# 新竹縣政府工程查核代表照片表

工程名稱：111 年度新竹縣雙新自行車道跨橋工程

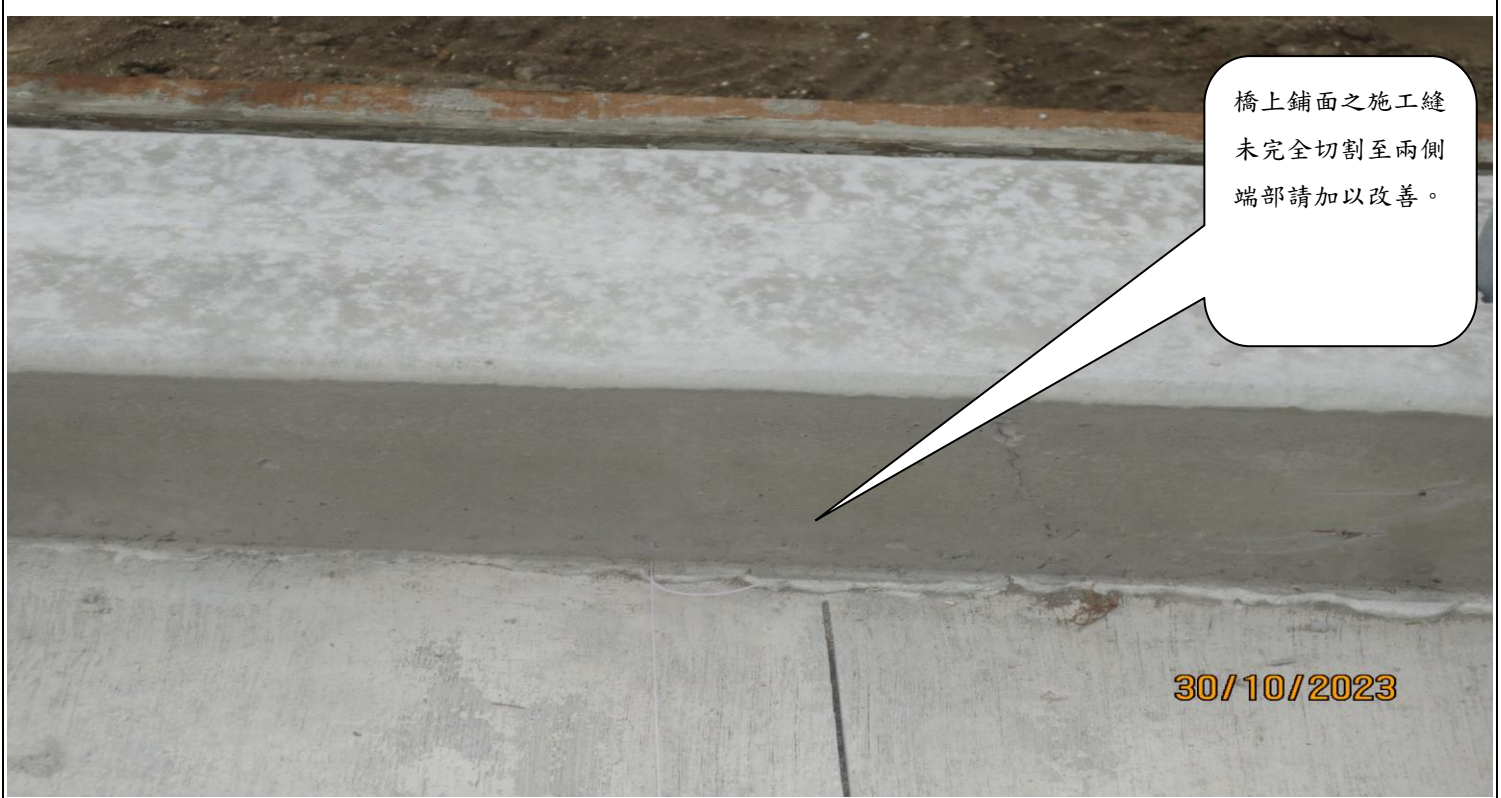
橋上鋪面之施工縫未完全切割至兩側端部請加以改善。

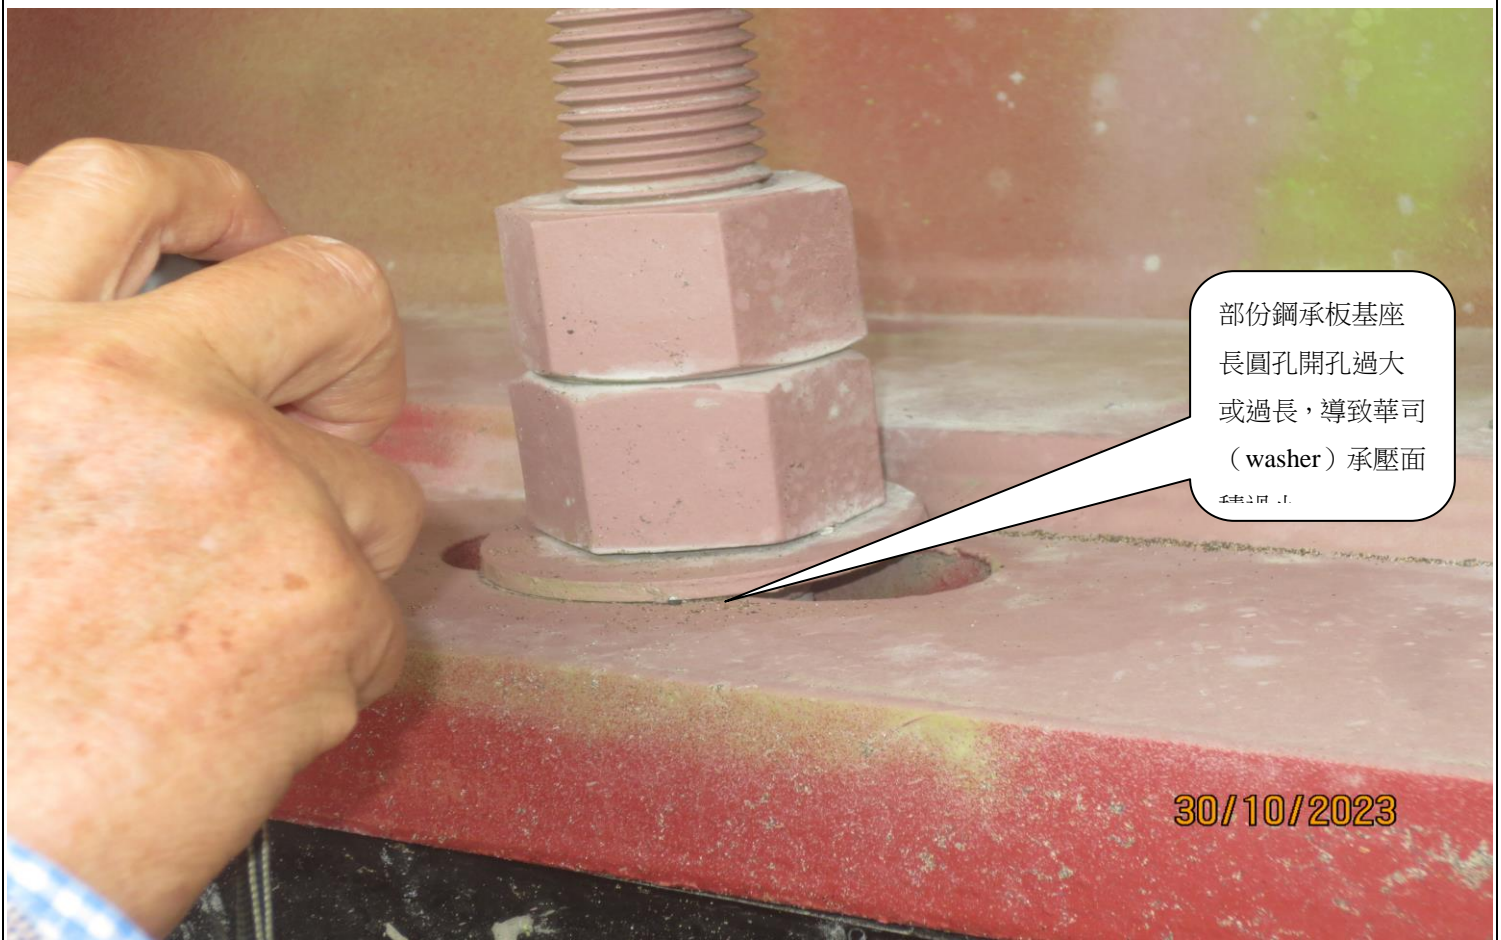
部份鋼承板基座長圓孔開孔過大或過長，導致華司 (washer) 承壓面積過小。
